平成24年(ワ)第430号 川内原発差止等請求事件
平成24年(ワ)第811号 川内原発差止等請求事件
平成25年(ワ)第180号 川内原発差止等請求事件
平成25年(ワ)第521号 川内原発差止等請求事件
平成26年(ワ)第163号 川内原発差止等請求事件
平成26年(ワ)第605号 川内原発差止等請求事件
平成27年(ワ)第638号 川内原発差止等請求事件
平成27年(ワ)第847号 川内原発差止等請求事件
平成28年(ワ)第456号 川内原発差止等請求事件

原告ら準備書面45

—長沢氏意見書(甲A44及び甲B192)をふまえた基準地震動に関する主張—

2017年5月18日

図3: 川内原発での内陸地殻内地震観測記録に基づく耐専スペクトルの補正係数[14] (破線は Noda et

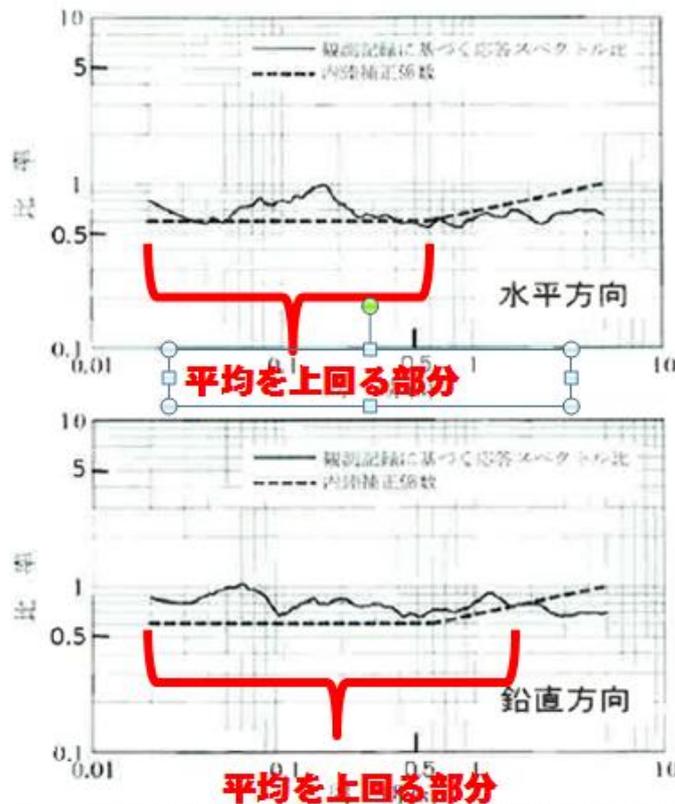
- (2) しかし、川内原発敷地内観測記録に基づく平均耐専スペクトル比(甲A 44・5頁の図3の実線。下記に引用した図3参照)は、むしろ、全国の内陸地殻内地震に対する平均的なレベル(図3の破線で表され、「内陸補正係数」と呼ばれる。下記の図参照)を、原発の耐震安全性確保にとって重要な短周期側(0.02～0.5秒)で概ね上回っており、周期によっては1.6倍程度まで大きくなっている(下記の図3参照)。

したがって、川内原発周辺の地域的な特性は、内陸地殻内地震としては全国の平均よりも地震動を大きくさせると評価すべきであることを、まず確認しておきたい。

しかし、上記図3のように、川内原発での観測記録に基づく耐専スペクトル比の平均は、水平方向においては周期0.2秒付近において、また、鉛直方向においては周期0.04秒から0.09秒付近において、いずれも、ほぼ1に近い値となっており、原発の耐震安全性に重大な影響を及ぼすこのような短周期において、観測記録の平均の耐専スペクトル比が1近くとなっていることからすれば、原発の耐震設計を考えるにあたっては、耐専スペクトル比の平均が1を下回る傾向があるということは到底できない。

図29 本件原子力発電所敷地地盤で得られた観測記録の応答スペクトルと Noda et al.(2002)の方法により求められた応答スペクトルの比

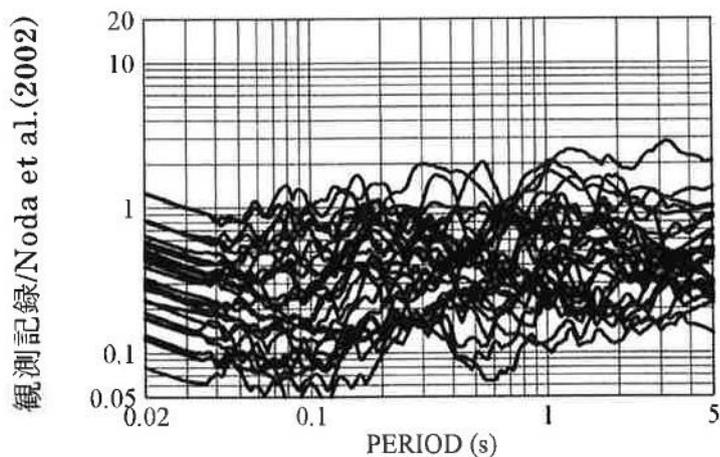
それにもかかわらず、川内原発の敷地観測記録による応答スペクトル比が15本以上描かれている（被告九州電力準備書面3・51頁に掲載されている図29〔次頁の図29〕参照。これは、甲A44・5頁の図4と同じである。）のは、これら5地震以外の、小さな地震を含めているからだと考えられる。

しかし、耐専スペクトル式は、M5.5～M7.0の地震の観測記録をもとに作成されたものであることからすれば、M5.0以上の14地震のデータをもとにした次頁の図29や、この図29に顕れている耐専スペクトル比の平均などを示した次頁の図31（これは、被告九州電力準備書面3・52頁に掲載されている図31である。）よりもM5.4以上の5地震のデータの平均をも

上図は、本件の仮処分事件の抗告審において、被告九州電力が準備書面 16・8 頁に掲載した図である。

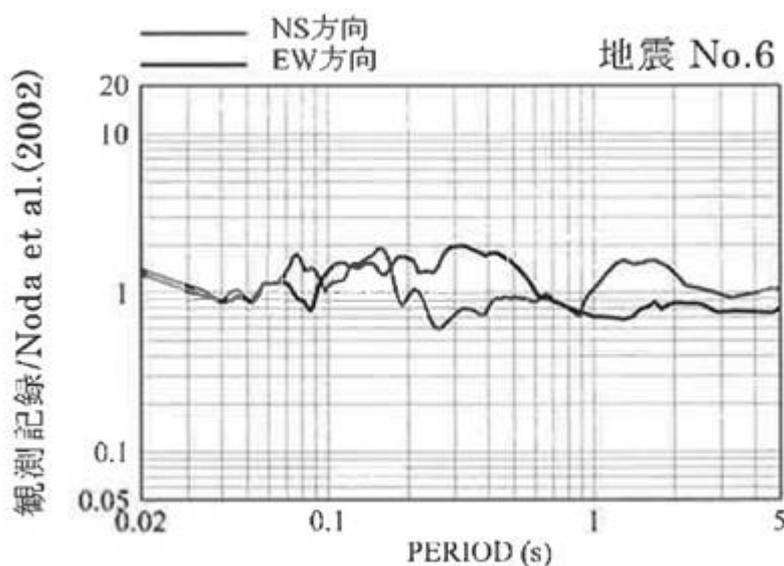
(2) そして、現に、川内原発にて観測されたM5.4以上の5地震のデータのうち一つは耐専スペクトルの2倍程度となっているのである。

- (3) 以上のことからすると、耐専スペクトルを 2 倍しても足りないが、耐専スペクトルを 2 倍することすらせずそのまま用いて応答スペクトルに基づく手法による地震動評価がなされていることからすれば、応答スペクトルに基づく手法によって策定された $S_s - 1$ は明らかに過小というほかない。

上記は、甲B 1・8 1頁に掲載されている式である。

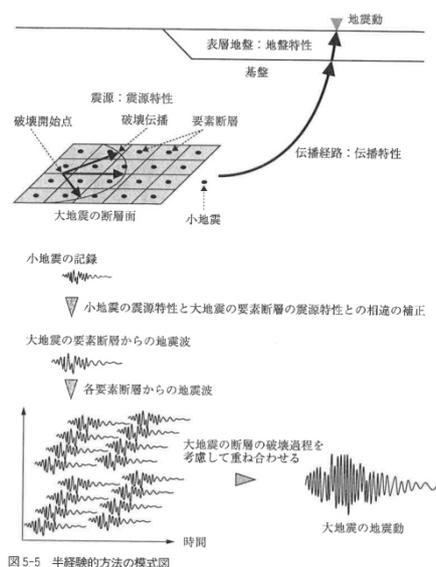
ただし、「（ア）過去の地震記録などに基づき震源断層を推定する場合や詳細な調査結果に基づき震源断層を推定する場合」（甲A12・付録3-3）として、「入倉式」に基づき地震モーメント M_0 を求める（甲A12・付録3-4式（3））手法も温存されたため、被告九州電力は、強震動予測レシピによって断層モデルを用いた手法による地震動評価につき検討する際には、相変わらず「入倉式」に基づいて地震モーメント M_0 を過小評価し（甲B1・80頁右図に記載されている式④は入倉式である。）、「松田式」を用いた前記手法を用いていない。

(1) 本項では、断層モデルを用いた手法に基づく地震動評価にあたって重要なパラメータとなっているアスペリティの応力降下量（次図のとおり、アスペリティ応力降下量は、これをもとに地震モーメント M_0 及び短周期レベルAを導いているのであり、これが過小であれば地震動評価としても過小になる。）が過小評価されていることについて主張するものである。
